SILENZIATORI DI SCARICO

Oggetto: silenziatori di scarico

Modello: Breva 750

COMUNICAZIONE TECNICA NR. 02-2003

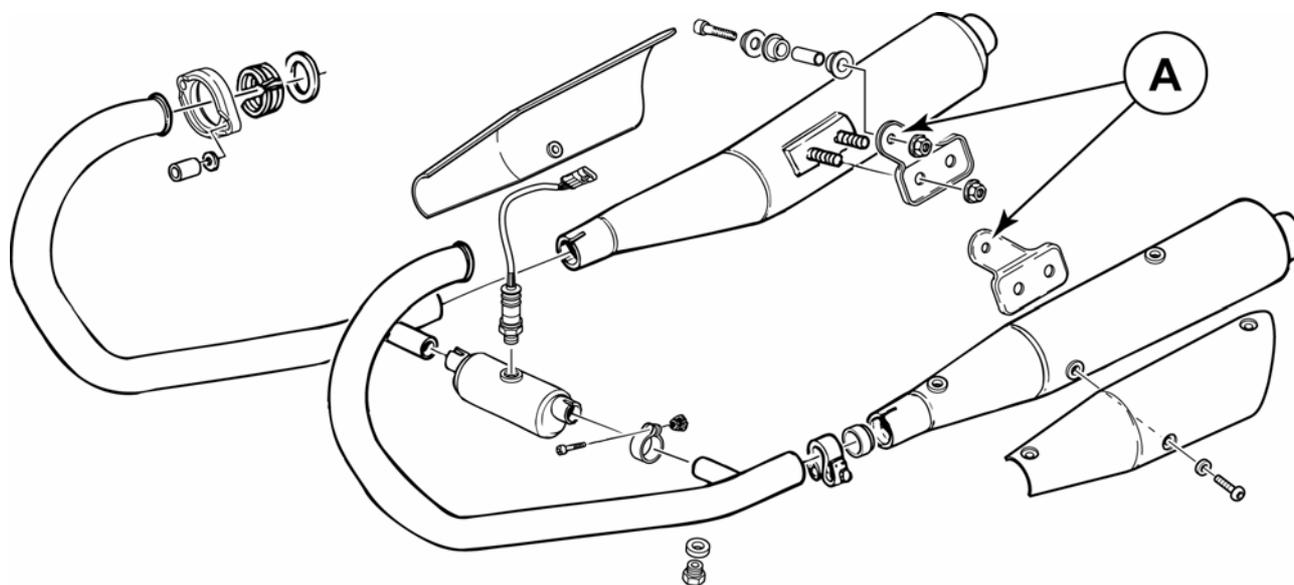
A causa della non adeguata lunghezza dei condotti di scarico, i silenziatori di scarico si sfilano.

è stata modificata la lunghezza dei condotti di scarico per le moto di nuova produzione.
Per le moto già prodotte si risolve il problema asolando le staffe dei silenziatori (A).

Oggetto: olio in cassa filtro aria

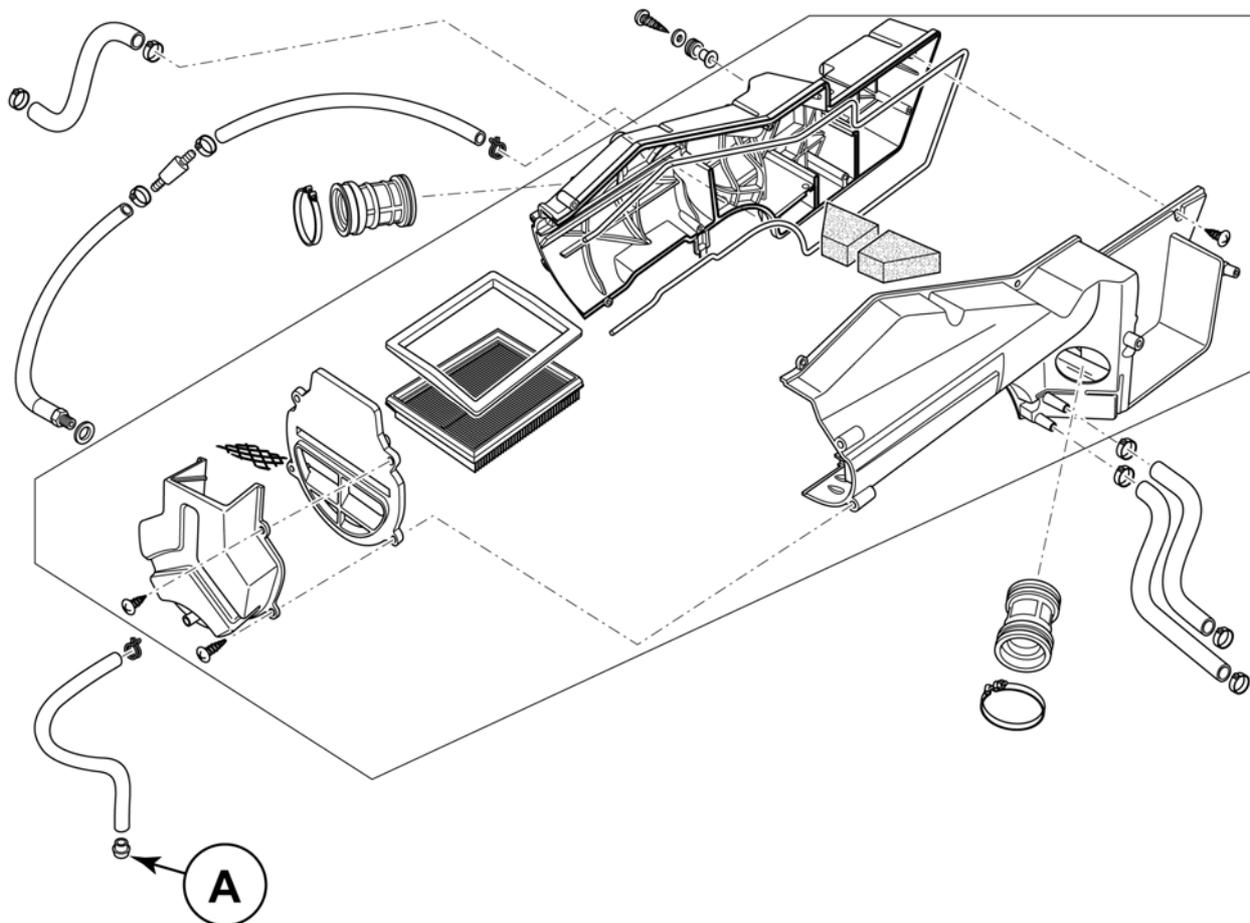
l'olio che entra in cassa filtro, decanta nella parte inferiore della cassa e fuoriesce dalle giunture o dal tappo (A) posto all'estremità del tubo di drenaggio.

Il problema si è manifestato solo su veicoli demo o di primissima produzione.

la tenuta della scatola filtro viene controllata, prima del montaggio sul veicolo, sottoponendola ad una prova di pressione con aria.

Il tappo (A) è stato sostituito con un tappo a tenuta stagna.

Oggetto: livello olio motore**Modello: Breda V750 i.e.****Telai coinvolti: tutti**

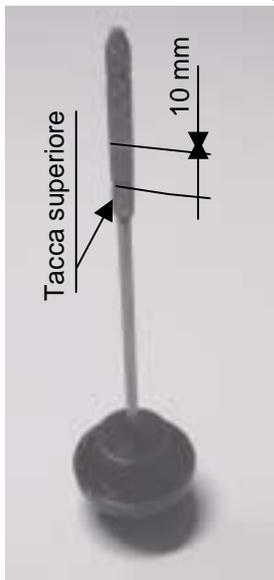
nel caso in cui si evidenzia una anomala presenza di olio motore in cassa filtro e nel tubo di sfiato dell'olio motore, Vi invitiamo a controllare la quantità dell'olio contenuto nel motore.

Una eccessiva quantità di olio motore può causare un aumento della quantità di olio estratto dal circuito di recupero dei gas dal basamento. In casi eccezionali si nota una anomala presenza di olio nel tubo di recupero trasparente che, dalla cassa filtro, si estende sino alla giunzione posteriore della semiculla destra.

L'operazione di controllo può essere agevolmente effettuata utilizzando l'asta di controllo del tappo di rifornimento olio. La quantità di olio è corretta se l'asta è bagnata sino a circa 10-11 millimetri sotto la tacca di riferimento del livello massimo. La parte tratteggiata in foto indica la parte dell'asta che deve essere bagnata di olio. Il controllo deve essere effettuato a motore caldo, dopo circa 20 minuti di funzionamento.

Per agevolare il controllo in occasione delle periodiche sostituzioni dell'olio motore, può essere utile effettuare una tacca di riferimento alla quota indicata.

Oggetto: bloccaggio preselettore cambio

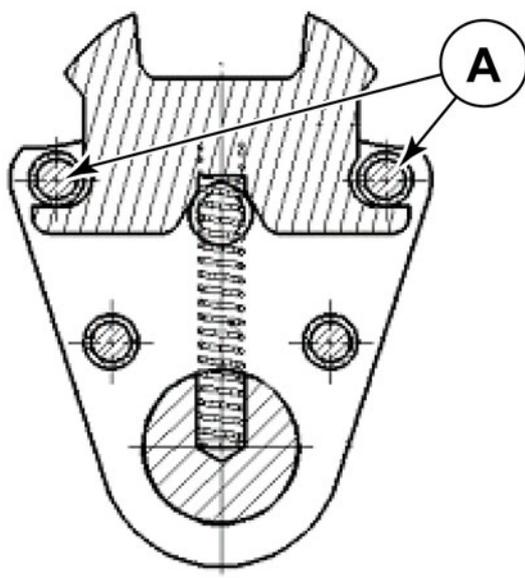
la slitta all'interno del preselettore si può bloccare a contatto con i due perni (A).

è stato **aumentato il diametro dei perni** (da 7.0 mm a 7.2 mm), ed è stata ristretta la tolleranza di concentricità.

Oggetto: Innesti cambio

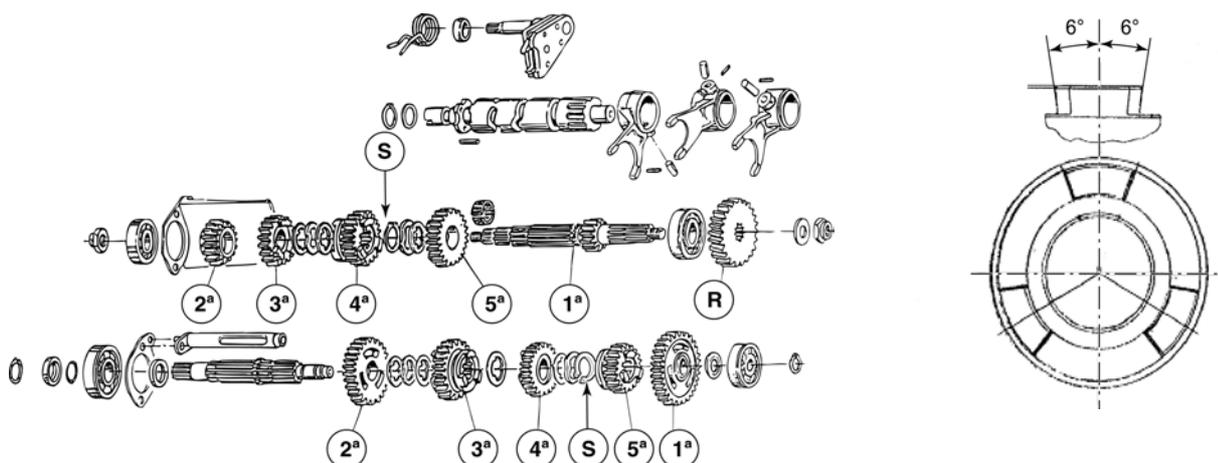
le marce 3^a e 4^a escono.

Sono state individuate due cause:

1. I seeger (**S**) non tengono le rondelle di rasamento.
2. Verificando gli innesti sugli ingranaggi 3^a e 4^a velocità, non si riscontra l'angolo corretto di 6° per un errore di lavorazione oppure perchè scambiato con quello del cambio Brevia 750.

1. è stato montato il seeger del cambio Brevia (**diametro interno minorato di 0,5 mm cod. 90271124**).
2. Sostituzione degli ingranaggi che risultano non a disegno.

N.B. : L'ingranaggio del cambio Nevada 750 è marcato con il numero 6

SCHEDA DI DIAGNOSI PER RUBINETTO BENZINA ELETTROATTUATO NEVADA 750

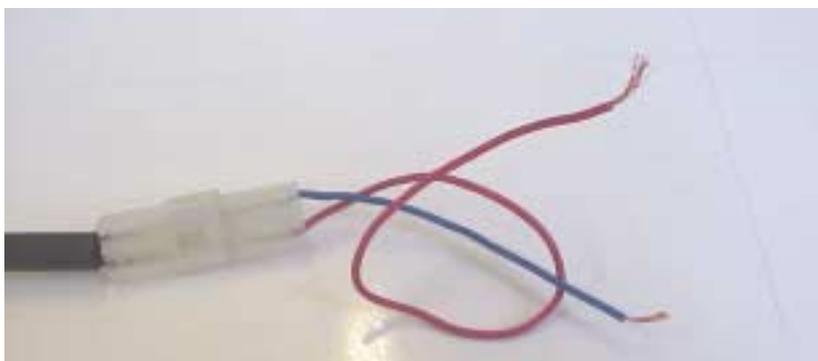
In certe circostanze (ad esempio dopo un lungo periodo di inutilizzo) il rubinetto resta bloccato nella posizione di "chiuso", impedendo il funzionamento del motore.
La forza del solenoide non è sufficiente ad azionare il rubinetto.

Per sbloccarlo è sufficiente allentare di uno/due giri il solenoide rispetto al corpo del rubinetto. Si consiglia comunque di smontare il solenoide e sostituire l'O-ring che è disponibile a ricambio con il codice 90706020.

Oggetto: olio in cassa filtro aria

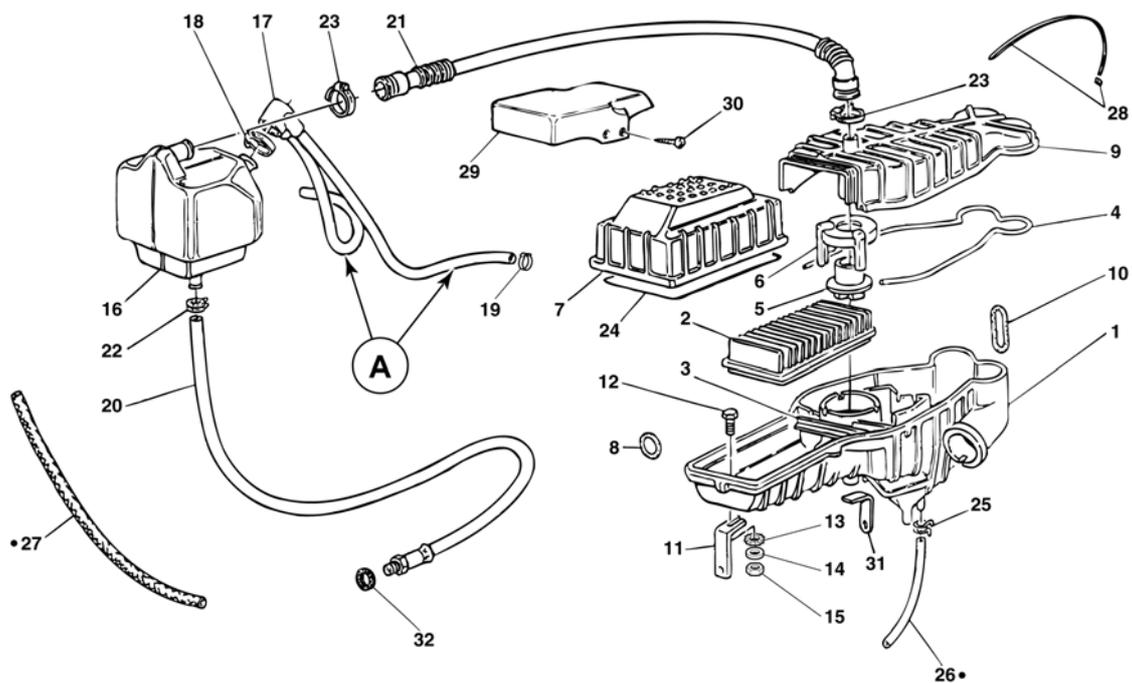
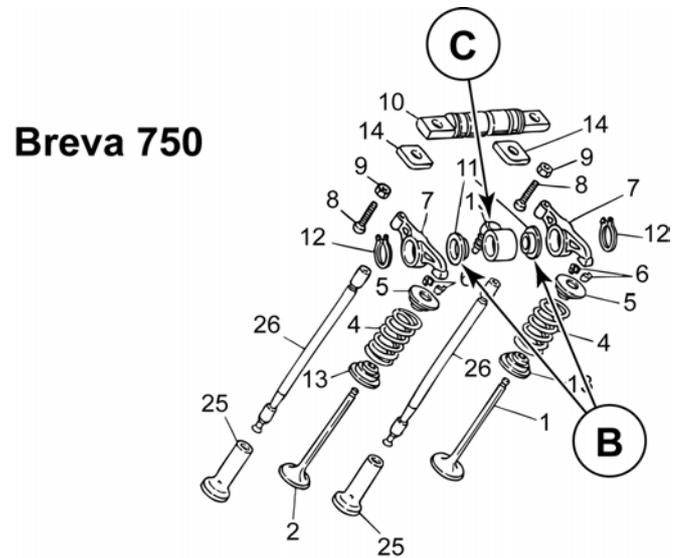
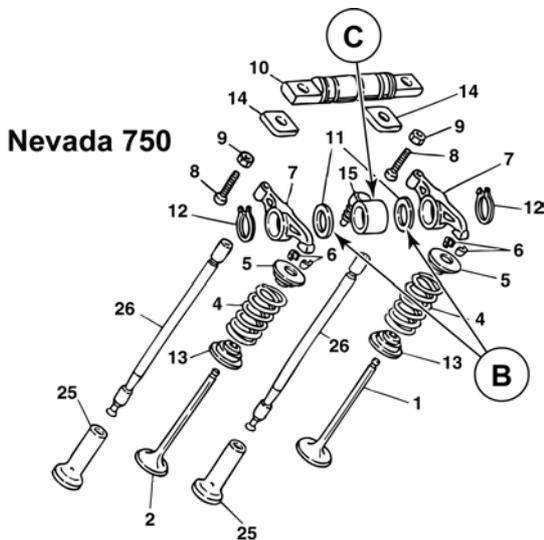
presenza di eccessive quantità di olio in cassa filtro

La presenza di olio nella cassa decantatrice e, seguendo il circuito vapori olio, nella cassa filtro ha principalmente due cause:

- livello di olio troppo alto
- elevata pressione dei gas all'interno dei carter motore

- Controllare che i due tubi (A) che portano i vapori olio dai coperchi teste al decantatore non siano strozzati a causa della loro scarsa rigidità; in tal caso sostituirli con tubi telati più rigidi.

- Sostituire il manicotto (C) e i rasamenti (B) con i corrispondenti del modello Brevia 750 (per veicoli prodotti prima dell'anno 2003).

- Se il problema persiste occorre provvedere alla sostituzione delle fasce elastiche.
- Se dovesse rendersi necessaria la sostituzione dei pistoni, si consiglia di sostituirli con quelli del modello Brevia.

Oggetto: carburazione

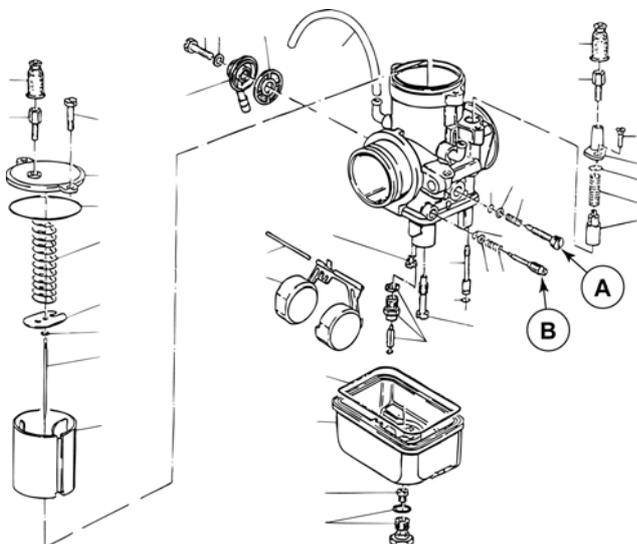
il problema si può presentare con effetti diversi durante la guida.

- Scoppiettii in rilascio
- Minimo irregolare dopo un'accelerazione
- Sbuffi in cassa filtro

Procedere alla regolazione della carburazione utilizzando le viti regolazione miscela (**B**).

Il giusto compromesso si avverte se dopo un'accelerata il motore ritorna regolarmente al minimo prefissato. Se dopo una attenta regolazione non si riesce ad ottenere un regime di minimo regolare, occorre verificare la tenuta delle valvole della testata.

Verifica tenuta valvole

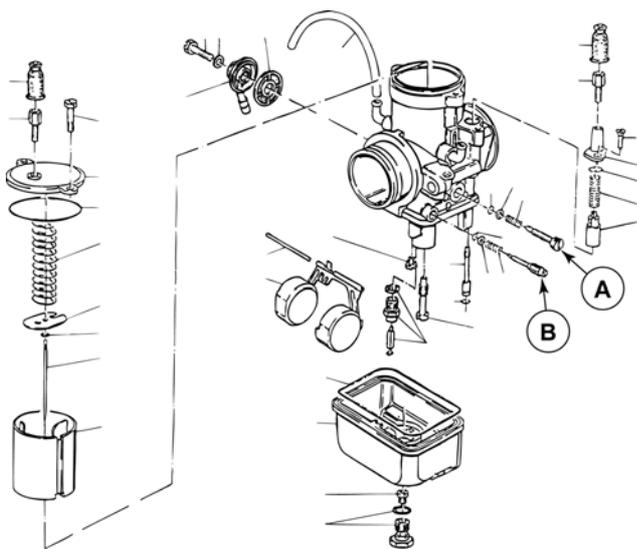
Si dovrà procedere alla verifica tramite il SUN-TEST (BOSCH), ovvero la tenuta delle valvole sottoponendo la camera di scoppio alla pressione di 5 bar.

Successivamente alimentare con aria compressa a 5 bar la testata e verificare la fuoriuscita di aria dalla valvola di scarico o di aspirazione.

Il sistema SUN-TEST ha un manometro per il controllo della pressione di alimentazione ed un secondo che indica la pressione sulla testata; la differenza, che si verificherà sempre, non deve superare il 20%.

Se il test dà esito negativo occorre rifare la sede valvola.

Oggetto: nuova batteria

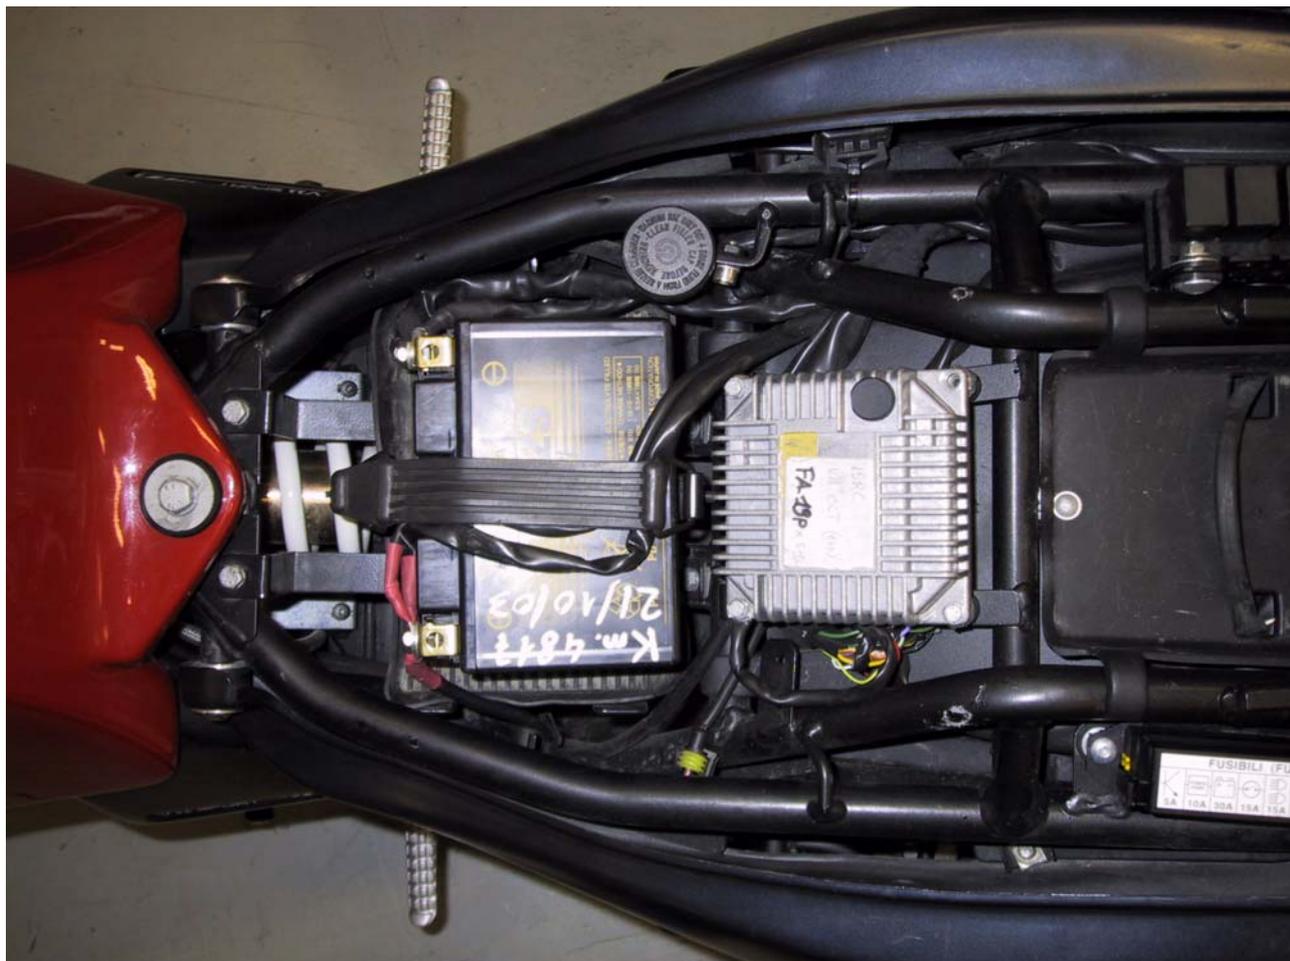
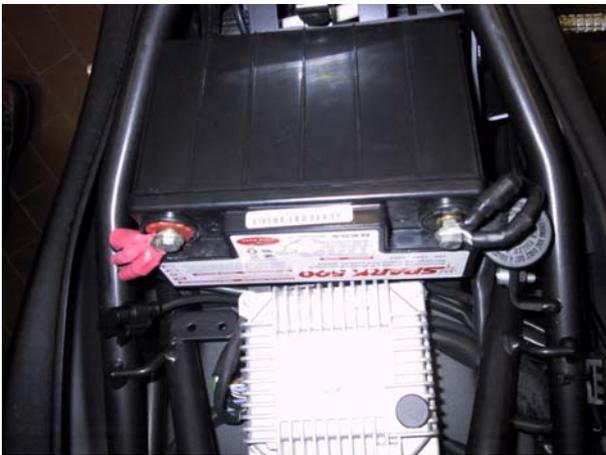
scarsa durata dell'attuale batteria **ESA SPARK 500E** .

verrà montata la **YUASA YTZ12S** (arriva da Yuasa già con l'acido).

In produzione viene montato un nuovo cablaggio mentre su moto con attuale cablaggio è possibile montare la batteria ma effettuando un nuovo percorso dei cavi.
